BESLUITVORMING VERBREDING A27

De bak in Amelisweerd

COMMISSIE-SCHOOF

Uitgevoerd door de commissie-Schoof
In opdracht van het Ministerie van Infrastructuur en Milieu

Afbeelding 1. Relatieve veiligheid van rijstrookbreedte ten opzichte van een breedte van 3,50 m

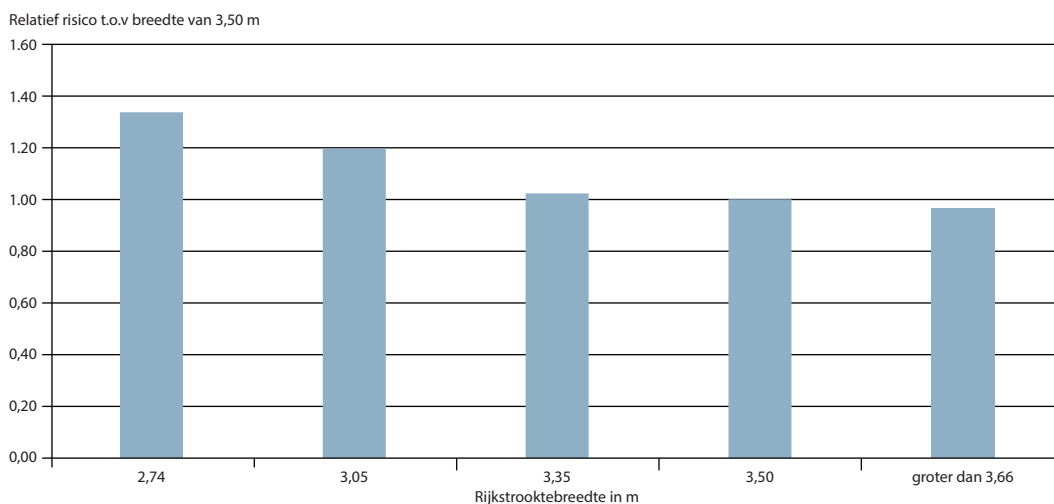
Vraag 1

Betekent dit dat onderstaande rijstrookbreedtes een absolute ondergrens zijn?

De vraag betreft de rijstrookbreedtes in een versoberd dwarsprofiel, zoals vermeld in de NOA (Rijkswaterstaat, 2007; p. 4-7). De gegeven rijstrookbreedtes zijn bedoeld als ondergrenzen voor de wegontwerper. De rijstrookbreedte heeft invloed op de verkeersveiligheid. In de Amerikaanse Highway Safety Manual (AASHTO, 2010) is deze invloed kwantitatief weergegeven volgens Afbeelding 1. De relatieve veiligheid van een rijstrook is hierin weergegeven ten opzichte van de standaardbreedte van 3,50 m. De gegevens betreffen overigens zogeheten multilane highways, dat zijn geen autosnelwegen maar belangrijke hoofdweg buiten de bebouwde kom.

Afbeelding 2. Beschikbare weeflengte en relatieve onveiligheid

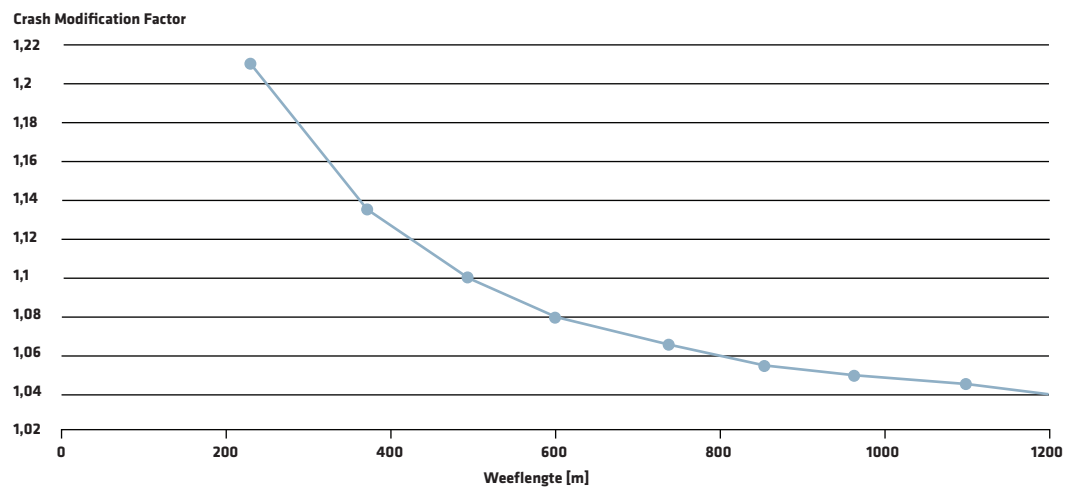
Vraag 12

Voldoet het lengteprofiel wel aan de minimale waarden van de NOA (m.a.w. zit het er niet onder)?

De lengte van het beschikbare weefvak is 420 m. Dat is korter dan de ongeveer 700 m die volgens de NOA is vereist (zie overigens eerdere opmerkingen over de NOA). De relatieve onveiligheid van een kortere weeflengte is af te leiden uit gegevens in de Highway Safety Manual; zie Afbeelding 2. De relatieve onveiligheid is ongeveer een factor 1,2 bij erg korte weefvakken.
